*Ministero dell' Ambiente e della Sicurezza energetica*

Commissione Tecnica di Verifica dell'Impatto Ambientale –  
VIA e VAS

**Parere n. 494 del 28 luglio 2023**

<p><b>Progetto:</b></p>	<p><b>Procedura di Valutazione d'Impatto Ambientale ai sensi dell'art. 23 del D.Lgs. 152/2006 e ss.mm.ii.</b></p> <p><b>Progetto per la realizzazione di un impianto eolico denominato “VEGLIE” localizzato nei Comuni di Avetrana (TA), Salice Salentino (LE), Nardò (LE) e Porto Cesareo (LE) in località "il Canalone" con opere di connessione realizzate anche nel comune di Erchie (BR), composta da 7 aereogeneratori di potenza pari a 6 MW per una potenza complessiva pari a 57,20 MW comprensivo di un sistema di accumulo</b></p> <p><b>ID_VIP: 6276</b></p>
<p><b>Proponente:</b></p>	<p><b>REPOWER RENEWABLE SPA</b></p>

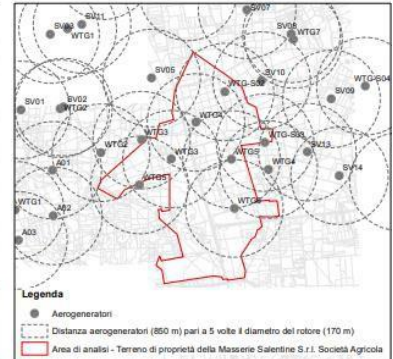
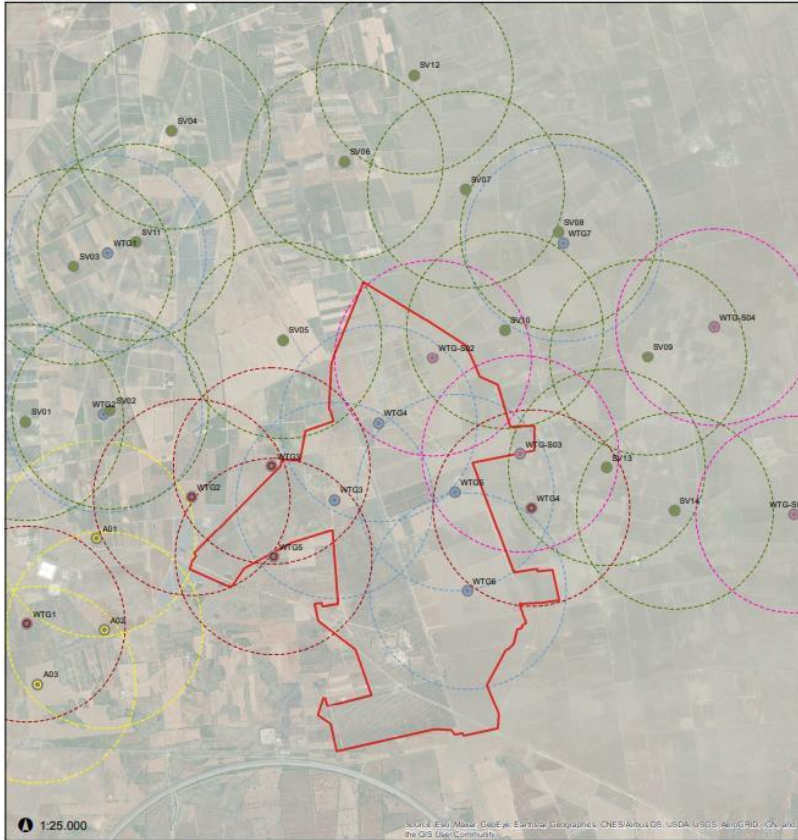
- *ad una distanza inferiore a 3 volte il diametro (510 metri) (cfr. All. 7);*
- *ad una distanza inferiore a 5 volte il diametro (850 metri) (cfr. All.ti 8, 9);*
- *ad una distanza inferiore a 7 volte il diametro (1.190 metri) (cfr. All. 10); e*
- *in due casi le aree spazzate dagli aereogeneratori **sono sovrapposte**, per cui gli aereogeneratori, se realizzati, si dovrebbero scontrare (ad esempio: gli aereogeneratori SV02 – WTG2 e SV08 – WTG7); e, ancora,*
- *in altri casi la distanza tra le aree spazzate dalle pale, pari a circa 100-150 metri, non è assolutamente compatibile sul piano tecnico (ad esempio: gli aereogeneratori SV03 - WTG1 - SV11).*

*Distanza aerogeneratori (510 m) pari a 3 volte il diametro del rotore (170 m)*

*Distanza aerogeneratori (850 m) pari a 5 volte il diametro del rotore (170 m)*

**1. Analisi rispetto a siti RN 2000 (Direttiva Uccelli e Direttiva Habitat)**

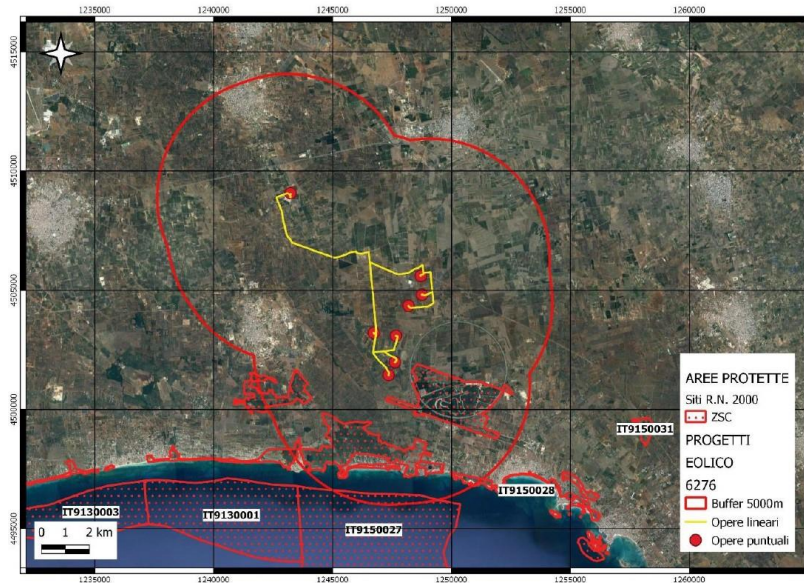
BUFFER				
Metri	Inters.ne RN2000	Sigla Sito	Denominazione	Ente Gestore
5000	SI	IT9150027 - ZSC	Palude del Conte, dune di Punta Prosciutto	Comune di Porto Cesareo*
5000	SI	IT9150028 - ZSC	Porto Cesareo	
5000	SI	IT9130001 - ZSC	Torre Colimena	Regione Puglia - Servizio Assetto del Territorio - Ufficio Parchi e Tutela della Biodiversità**
* <a href="https://www.comune.portocesareo.le.it/vivere-il-comune/territorio/da-visitare/item/riserva-naturale-palude-del-conte-e-duna-costiera-2">https://www.comune.portocesareo.le.it/vivere-il-comune/territorio/da-visitare/item/riserva-naturale-palude-del-conte-e-duna-costiera-2</a>				
** <a href="https://natura2000.eea.europa.eu/natura2000/SDF.aspx?site=IT9130001">https://natura2000.eea.europa.eu/natura2000/SDF.aspx?site=IT9130001</a>

**Da tali risultati emerge con chiarezza la criticità del posizionamento degli aerogeneratori del progetto e delle opere ad essi connesse che appaiono estremamente prossime a un notevole numero di aree di estrema vulnerabilità ecologica e soggette a diversi regimi di protezione.**

## 3. Analisi rispetto a siti protetti EUAP

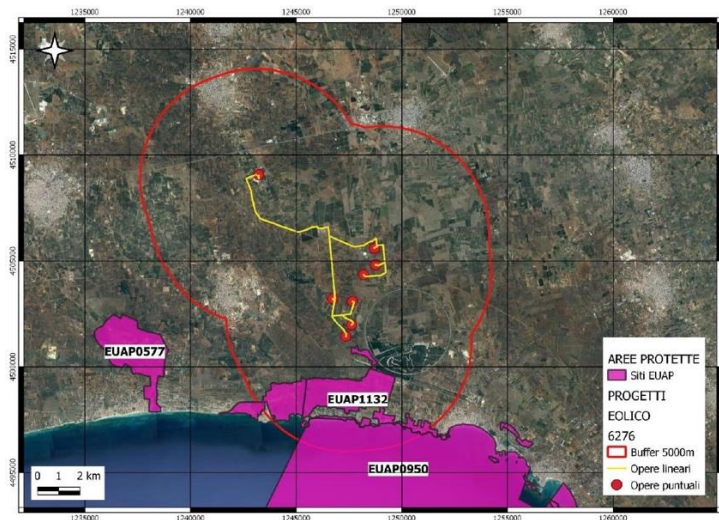
BUFFER				
Metri	Inters.ne Sito	Sigla Sito	Denominazione	Ente Gestore
5000	SI	1132	Riserva naturale regionale orientata Palude del Conte e Duna Costiera - Porto Cesareo	Comune di Porto Cesareo
5000	SI	0577	Riserva naturale regionale orientata del Litorale Tarantino Orientale	Comune di Manduria
5000	SI	0950	Area naturale marina protetta Porto Cesareo	Consorzio tra i Comuni di Porto Cesareo e Nardò e la Provincia di Lecce

**Tale evidenza appare particolarmente evidente e preoccupante per la prossimità con l'IBA che essendo protetta per la componente avifauna vede in quest'ultima un grave rischio di impatto derivante dalla prossimità degli aerogeneratori previsti dal presente progetto.**

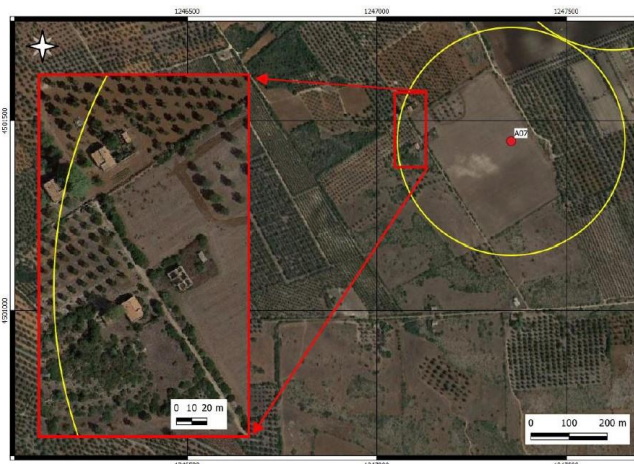
- Si è, inoltre, provveduto a realizzare un buffer di 300 metri su ogni aerogeneratore proposto così da creare un'area di rispetto dove analizzare la presenza di fabbricati/abitazioni, da tale analisi emerge che solo l'ubicazione dell'aerogeneratore n.7 presenta dei fabbricati che, **dalla sola fotointerpretazione dell'immagine di Google Satellite**, potrebbero essere adibiti ad abitazione.

- Pertanto, **dalla sola fotointerpretazione dell'immagine di Google Satellite** si evince che l'aerogeneratore denominato A05 si prevede di ubicarlo in un'area in cui insiste una coltura agricola specializzata
